Tilsynsrapport for miljøtilsyn på:

Adresse:	Kærhusvej 22, 6950 Ringkøbing
CVR:	38791435
Type:	H §16b, med BAT
Tilsyn:	Basis tilsyn – d. 13-11-2024
Baggrund:	Tilsynet er udført i henhold til gældende bekendtgørelse om miljøtilsyn.

Gældende tilladelse til dyrehold (rød markering)

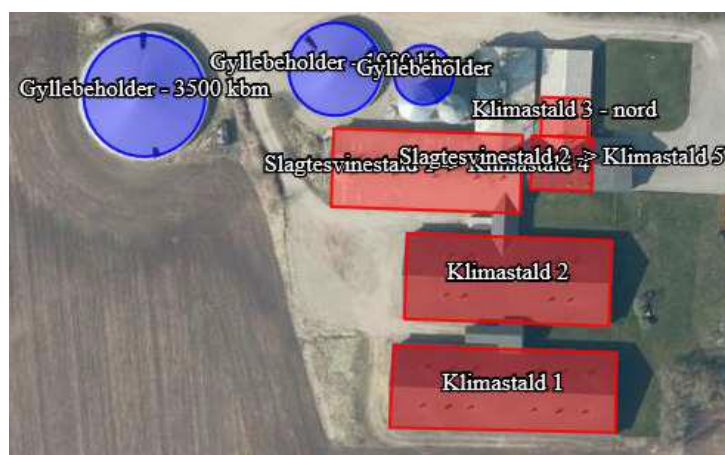
- "Klimastald 3 – nord" er under ombygning: Gulvet er ændret fra "drænet gulv + spalter" til "delvis spaltegulv" og hele bygningen forventes inddraget til klimastald.
 - En del af bygningen er i ejendommens miljøtilladelse godkendt som maskinhus.

Dyrehold/produktionsareal	
Dyrehold	<u>Ifølge CHR-register 08-11-2024:</u> 500 svin over 30 kg. og 7.000 smågrise. <u>Ifølge gødningsregnskab 2022/2023,</u> tidligere ejer: 51.000 smågrise. <u>Vurdering:</u> Ingen bemærkninger.
Produktionsareal	"Klimastald 3 – nord" er under ombygning: Gulvet er ændret fra "drænet gulv + spalter" til "delvis spaltegulv" og hele bygningen forventes inddraget til klimastald. En del af bygningen er i ejendommens miljøtilladelse godkendt som maskinhus. <u>Vurdering:</u> Ændring/inddragelse af maskinhus samt ændring af gyllekanal er en godkendelsespligtig ændring: Der skal ansøges om miljømæssig tilladelse til ændringen.

- **Ændring af staldgulv/inddragelse af nyt produktionsareal skal lovliggøres miljømæssigt inden 15-02-2024.** Dette skal ske ved ansøgning om miljøgodkendelse/-tilladelse af ejendommen.
 - Ansøgning om godkendelse af ejendommen skal dette ske igennem <https://www.husdyrgodkendelse.dk/> og du rådes til at kontakte en rådgiver/konsulent.
 - Indskærpelsen gives med grundlag i ejendommens §16b-miljøtilladelse fra 06-06-2022, vilkår nr. 1.
